Accord relatif au transport international des marchandises dangereuses par route (ADR)

Projet d'amendements aux annexes A et B de l'ADR

Additif

« 6.8.3.2.9.6 Marque relative aux soupapes de sécurité

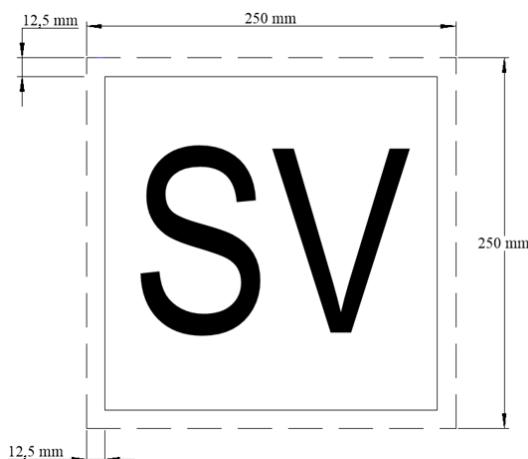
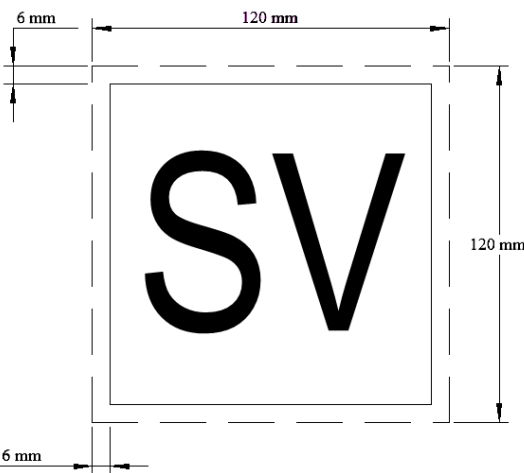
6.8.3.2.9 Ajouter le nouveau 6.8.3.2.9.6 suivant :

6.8.3.2.9.6.1 Les citernes équipées de soupapes de sécurité conformément au 6.8.3.2.9.1 à 6.8.3.2.9.5 doivent porter une marque conforme aux prescriptions des 6.8.3.2.9.6.3 à 6.8.3.2.9.6.6.

6.8.3.2.9.6.2 Les citernes non équipées de soupapes de sécurité conformément au 6.8.3.2.9.1 à 6.8.3.2.9.5 ne doivent pas porter de marque conforme aux prescriptions des 6.8.3.2.9.6.3 à 6.8.3.2.9.6.6.

6.8.3.2.9.6.3 La marque est constituée d'un carré blanc dont les dimensions minimales sont de 250 mm × 250 mm. La ligne à l'intérieur du carré doit être noire, parallèle au bord extérieur de la marque et s'en trouver distante d'environ 12,5 mm. Les lettres "SV" doivent être noires et avoir une hauteur minimale de 120 mm et une épaisseur de trait minimale de 12 mm.

d'une capacité ne dépassant pas 3 000 litres, les dimensions minimales de la marque peuvent être réduites à 120 mm × 120 mm. La ligne à l'intérieur du carré doit être noire, parallèle au bord extérieur de la marque et s'en trouver distante d'environ 6 mm. Les lettres "SV" doivent être noires et avoir une hauteur minimale de 60 mm et une épaisseur de trait minimale de 6 mm.
